Predmet: Primjedba na zahtjev o izgradnji asfaltne baze na lokalitetu Jelah b.b. općina Tešanj

Datum: 03.02.2023. godine

SLIKA – Lokacija prikazana na Google maps alatu

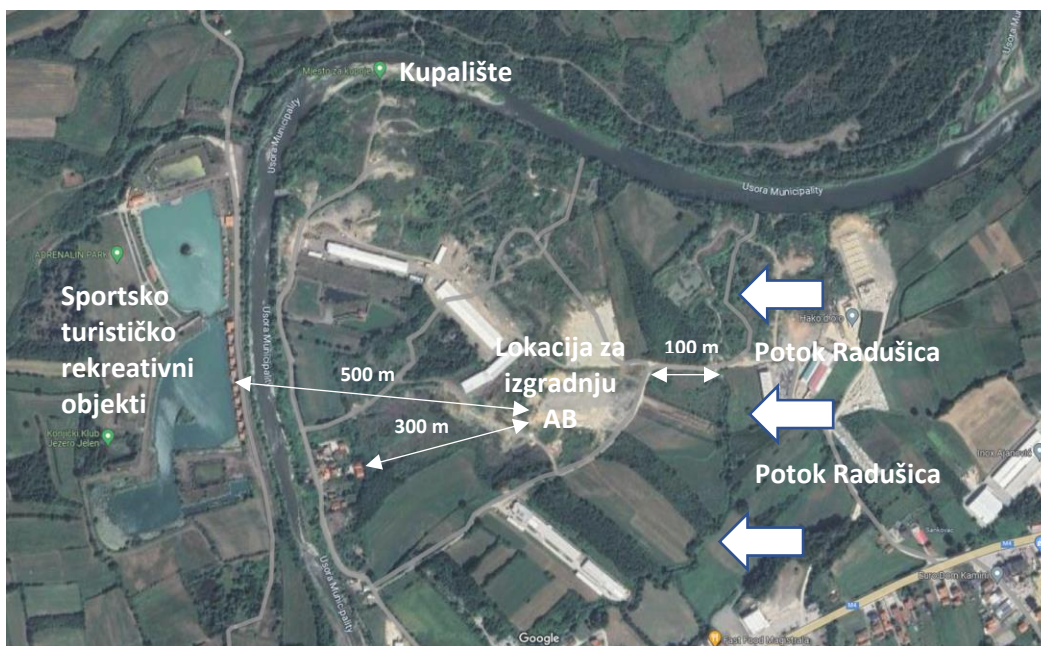
1. Izvodi iz prostornog plana u zahtjevu (od 20.02.2019. godine i od 20.01.2020. godine) su zastarili.
2. Postrojenje po zakonu nije dovoljno udaljeno od tokova rijeke Usore i potoka Radušice. Samo ime zemljišta „Ada“ ukazuje da se radi o sastavnom dijelu rijeke i njenog ekosistema. Ade nastaju tako što u sporijem dijelu riječnog toka taloženjem nanosa mogu nastati i riječni sprudovi. Takvi sprudovi katkad mogu izbijati i iznad površine.

5. Netačan navod u dijelu Lokacija pogona i postrojenja: „Pored ovih objekata, još okolicu čine zelene obrađivane površine uz rijeku Usoru koja je udaljena od pogona asfaltne baze cca 700 m i nalazi se zapadne strane pogona.“ Na osnovu uvida na kartu može se primjetiti da je rijeka Usora sa zapadne i sjeverne strane a potok Radušica sa istočne što nije navedeno u zahtjevu.

8. Netačan navod: „Najbliži stambeni objekat u okolini je lociran na udaljenosti od oko 700 m.“ Najbliži stambeni objekat je udaljen manje od 300 m što je moguće utvrditi jednostavnim mjerenjem na npr. Google maps alatu koji su i sami investitori koristili, a iz čega se i vidi njihova namjera da sakriju ove informacije.
